04核管東第054号

核燃料物質使用変更許可申請の一部補正について

3. 補正の内容

核燃料物質使用変更許可申請書

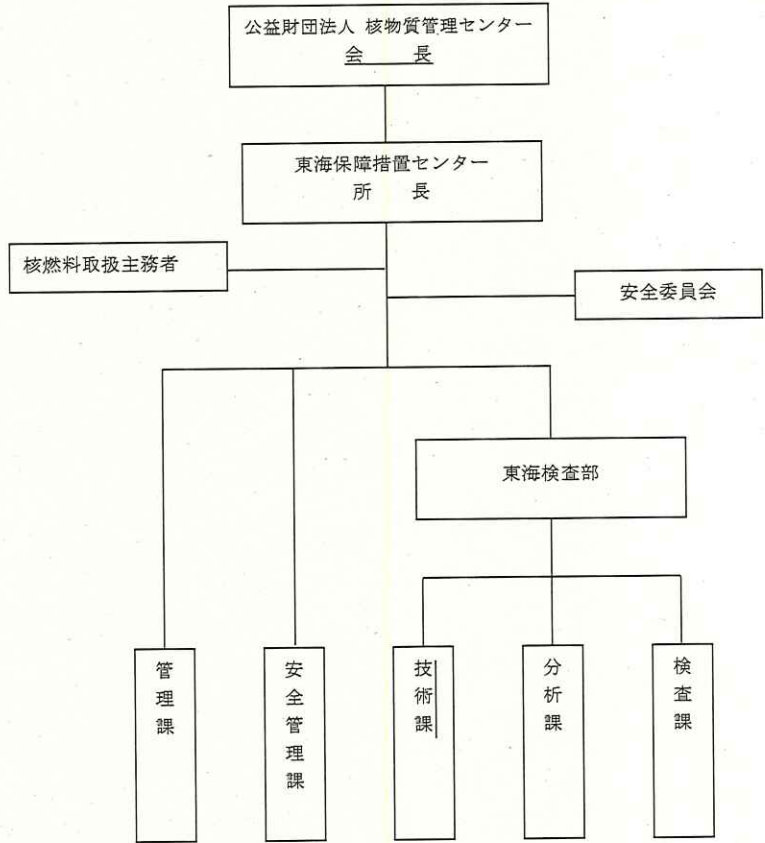
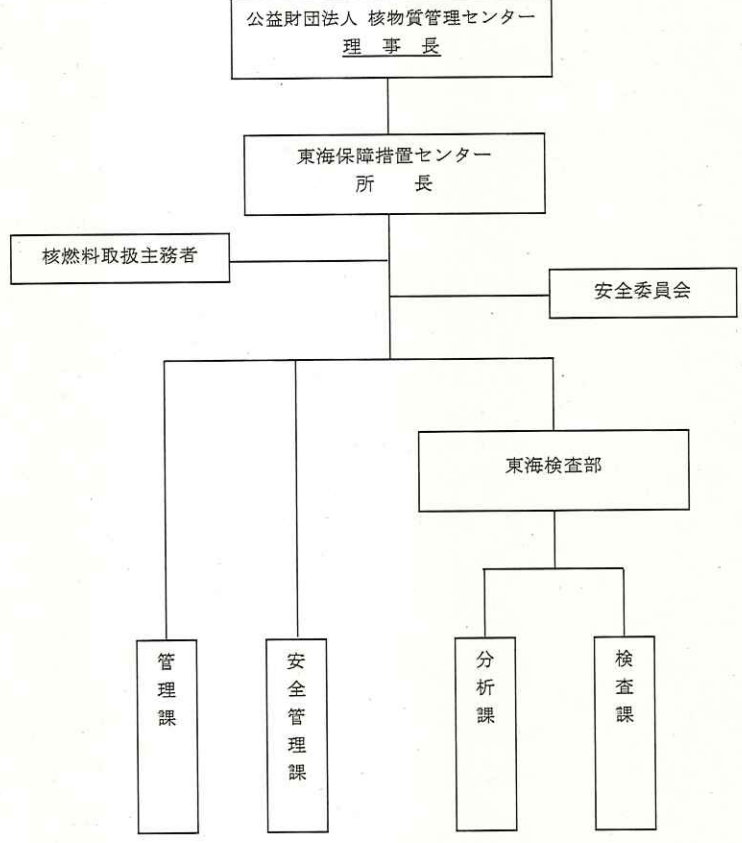
変更前	変更後	備考
<p>1. 設計及び工事／運転及び保守のための組織</p> <p>東海保障措置センターにおける設計及び工事並びに東海保障措置センターの運転及び保守を適確に遂行するため、また東海保障措置センターにおける核燃料物質の使用により災害がもたらされることのないよう、公益財団法人核物質管理センター及びその事業所である東海保障措置センターに図1の組織を設置する。</p>  <p>図1 東海保障措置センター組織図</p>	<p>1. 設計及び工事／運転及び保守のための組織</p> <p>東海保障措置センターにおける設計及び工事並びに東海保障措置センターの運転及び保守を適確に遂行するため、また東海保障措置センターにおける核燃料物質の使用により災害がもたらされることのないよう、公益財団法人核物質管理センター及びその事業所である東海保障措置センターに図1の組織を設置する。</p>  <p>図1 東海保障措置センター組織図</p>	<p>備考</p> <p>記載の適正化 (<u>現行(令和4年5月現在)の組織体制の反映による修正</u>)</p>

図7-2 消火設備配置図

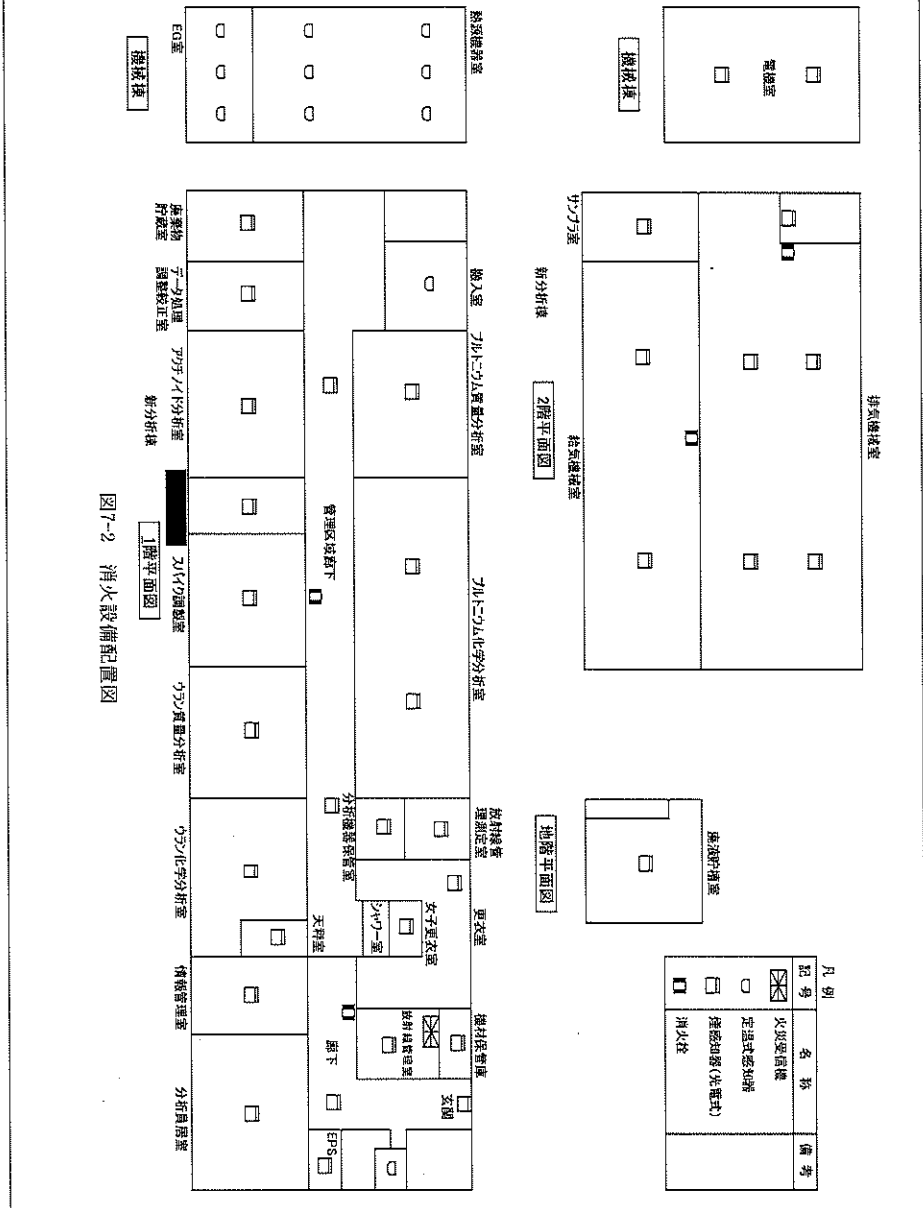
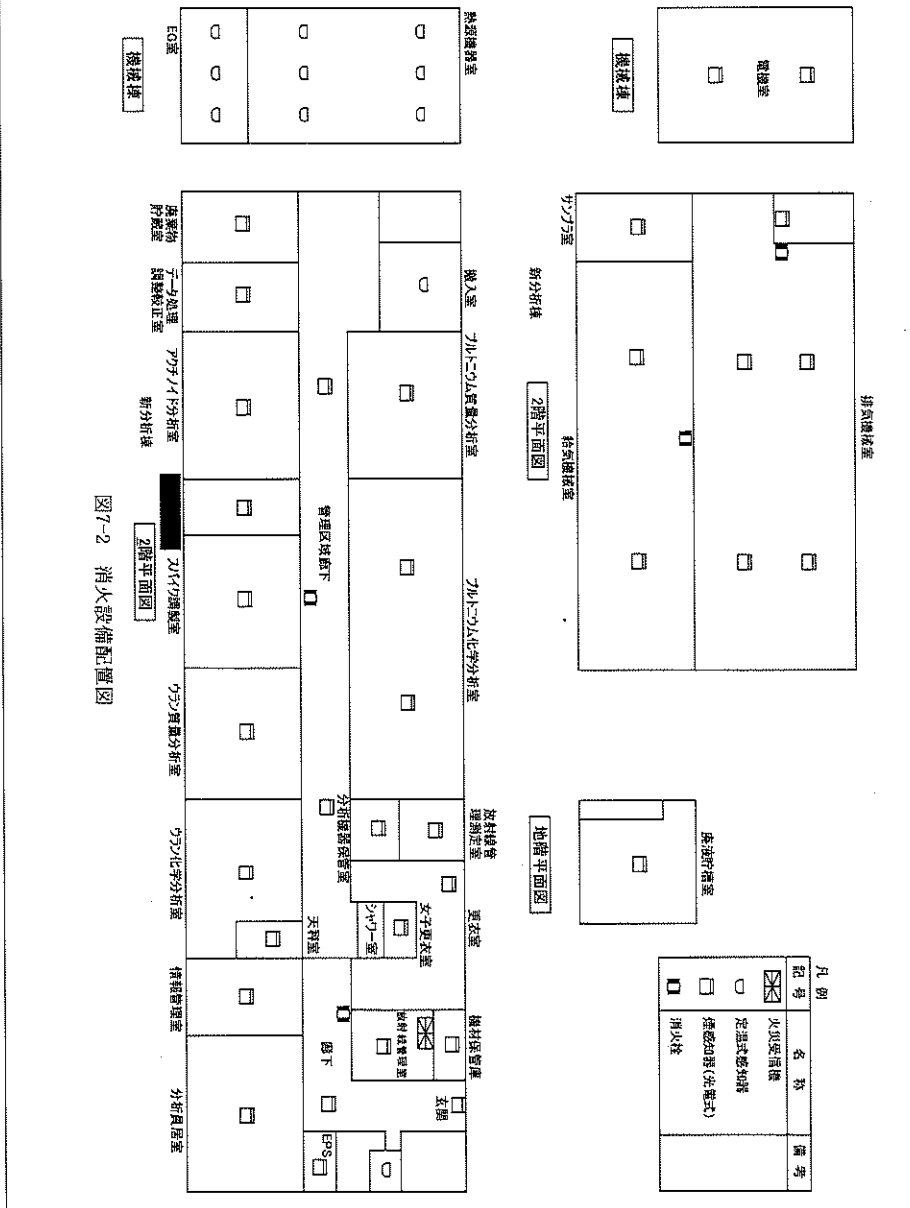
備考
 グローブボックスの更新に伴う位置変更

図 7-3-1 放射線管理設備配置図 (1階及び地階)

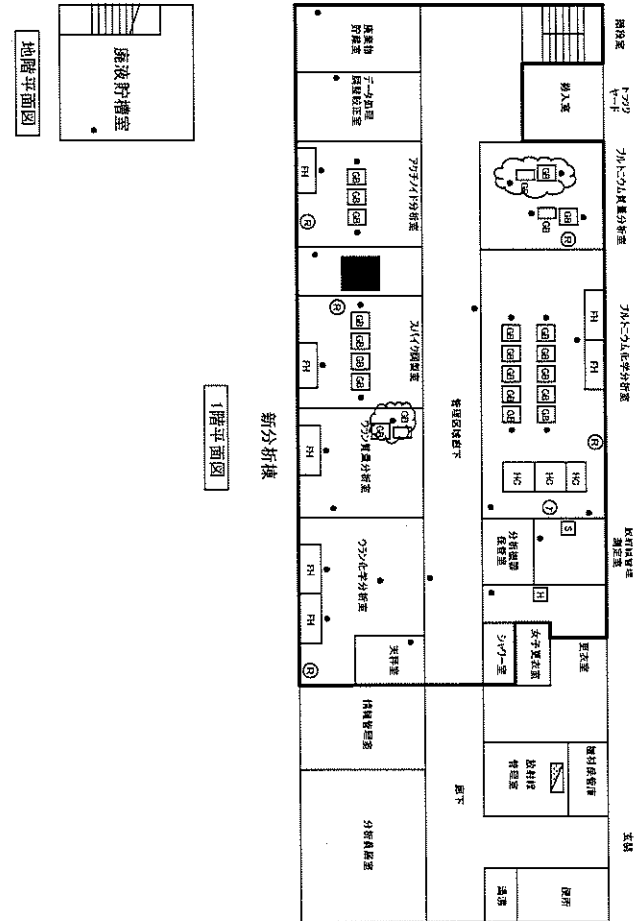
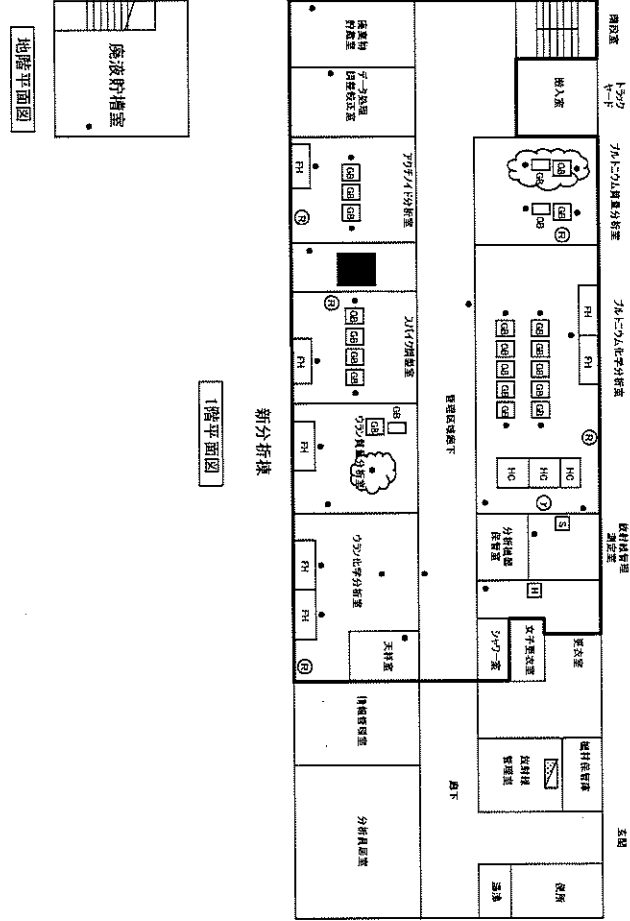
なお、本グローブボックス解体・撤去後に新しく据付けるグローブボックスの位置変更に伴い、放射線管理設備であるローカルサンプリング端の位置についてもグローブボックスに合わせ変更する。その際、既設ローカルサンプリング端を稼働しつつ位置変更用のローカルサンプリングの設置等を行うため、鋼製配管の接続に用いるエルボー（L型の接続継手）をチーズ（T型の接続継手）に変更する等の対応を図る。ローカルサンプリング端の位置変更等の方法の概略図を図-6に示す。
